AO COMITÊ DE BACIA HIDROGRÁFICA DO RIO SANTO ANTÔNIO – DO3

Empreendimento: Anglo American Minério de Ferro do Brasil S/A

Processos de Outorgas: 3962/2017, 3963/2017 e 3964/2017.

Tipo de Intervenção: Canalização e retificação de curso d'água

Figura 1 – Croqui da seção transversal típica dos drenos de fundo

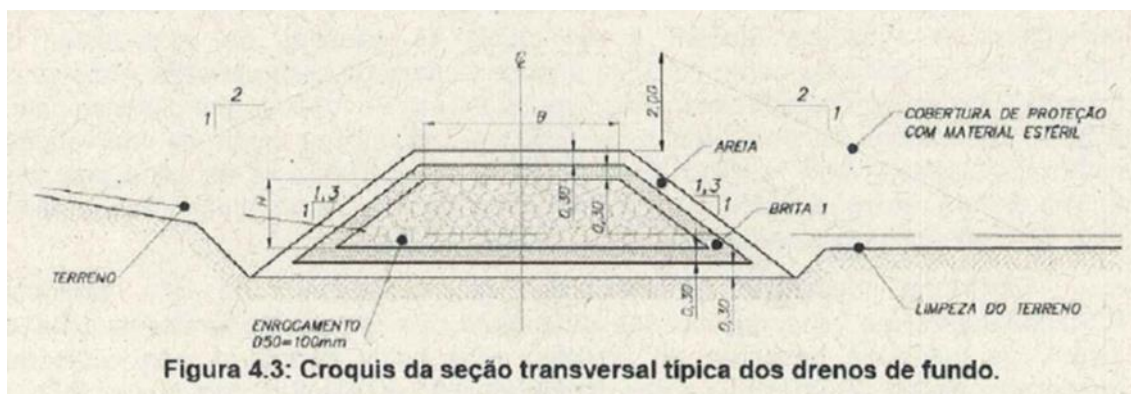
Os drenos de fundo são construídos no solo de fundação da base do maciço em forma de canais e tradicionalmente preenchidos com material permeável, constituídos de bloco de rocha revestidos por material granular mais fino. Os drenos são compostos de núcleo filtrante interno de blocos de enrocamento (D50=10 mm) envolto por uma camada de transição constituída por 30 cm de brita 1 e 30 cm de areia grossa.

Figura 3 – Localização dos drenos de fundo e diques de contenção de sedimentos

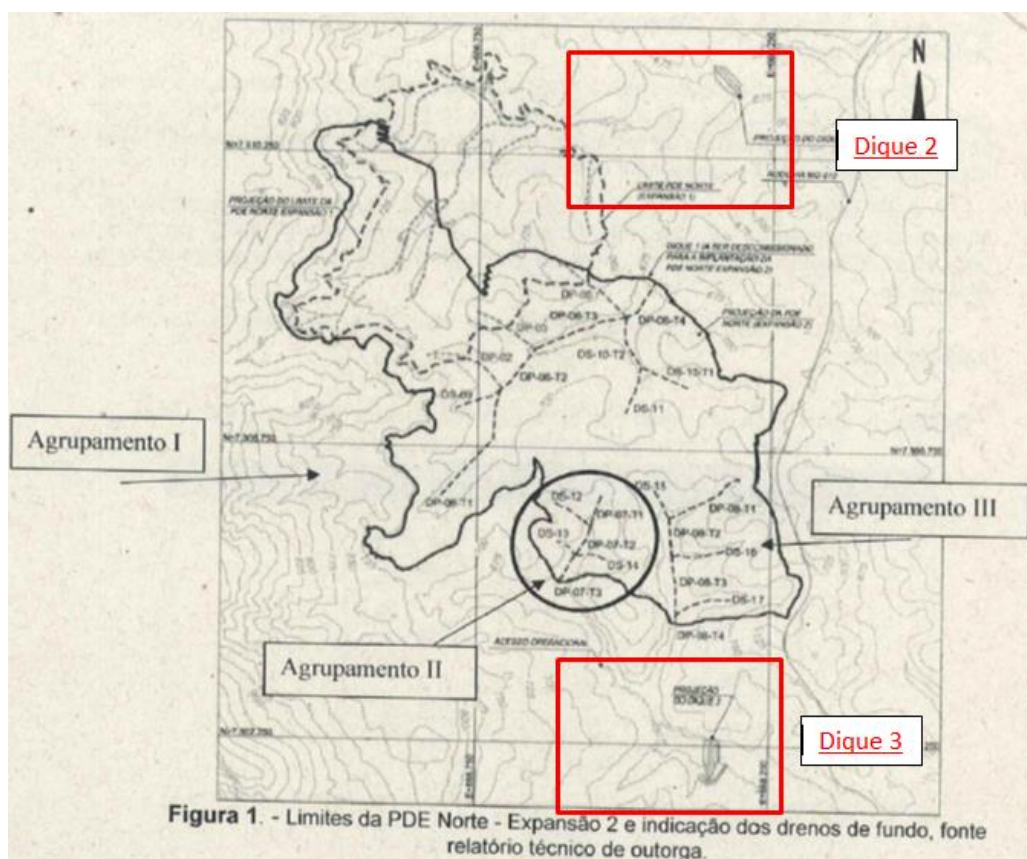
- Processo de outorga 30690/2014, portaria 1668/2015 – Outorga deferida referente ao dique 2 localizado à jusante do agrupamento I (Processo 3963/2017);
- Processo 35371/2015 – outorga em análise referente ao dique 3, localizado a jusante dos agrupamentos II e III;

Ainda sobre a disponibilidade de água nas áreas a jusante dos drenos de fundo, os diques de contenção de sedimentos atuam indiretamente como mecanismos de regularização de vazão, uma vez que mantém como premissa de seu funcionamento a manutenção das vazões residuais. Portanto, como o dique 2 já se encontra implantado a jusante do agrupamento I (de maior extensão) e o dique 3 está previsto a jusante dos agrupamentos II e III, serão mantidas as vazões dos cursos d'água conforme parâmetros hidrológicos dos respectivos processos de outorga destas estruturas, garantindo desta forma a preservação de usos múltiplos.
